Stavba: Rekonstrukce západního vstupního prostranství do areálu Kamencového jezera z ulice Přemyslova a městské pláže**Věc: Oznámení Variace č.31 – Opěrná zeď vjezd, bourání betonu**

Věc: Pokyn Zástupce objednatele k provedení Variace č. 31

Bourání betonu u UV v Přemyslově ulici

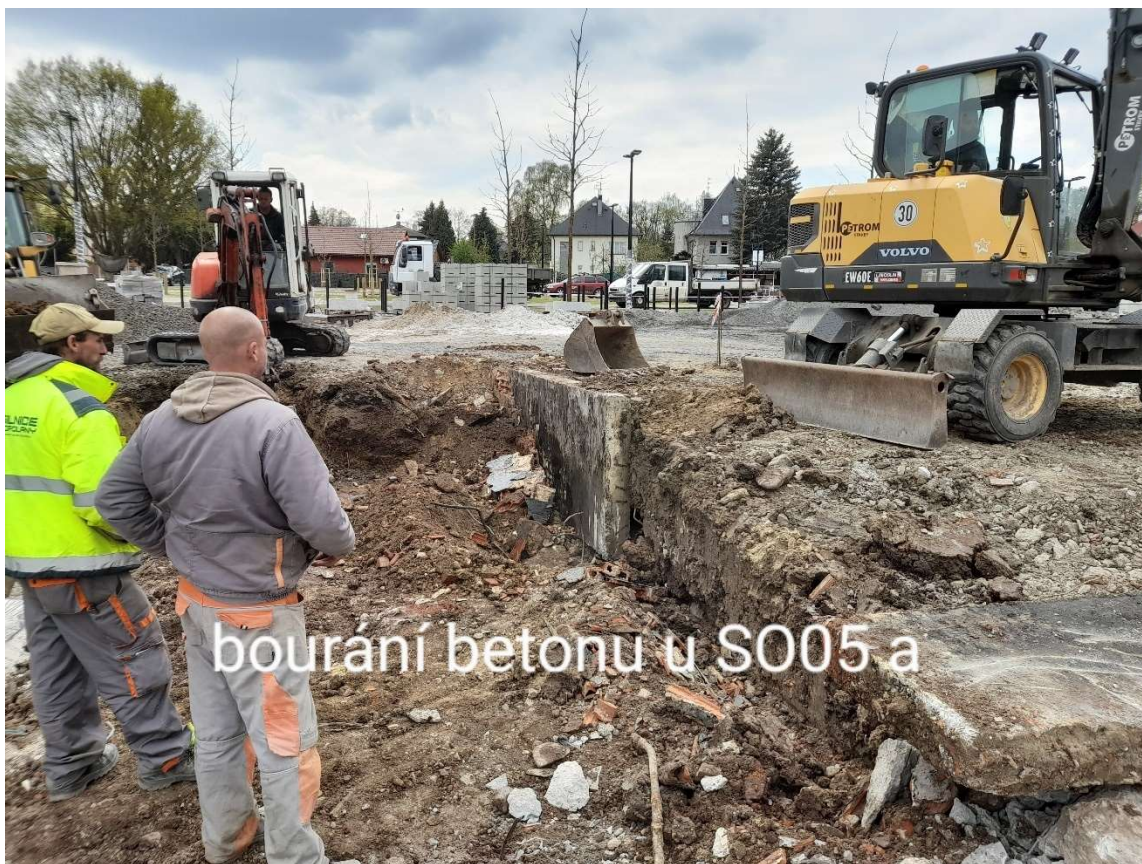
Při realizaci zemních prací byly pod terénem nalezeny stávající betonové konstrukce, které byly v kolizi s prováděnými komunikacemi a inženýrskými sítěmi. Bylo je nutné vybourat. Jednotlivé betonové konstrukce jsou patrné z přiložené fotodokumentace a byly nalezeny:

- U propojky pod infocentrem
- U UV v Přemyslově ulici
- U SO 05a
- U VŠ1
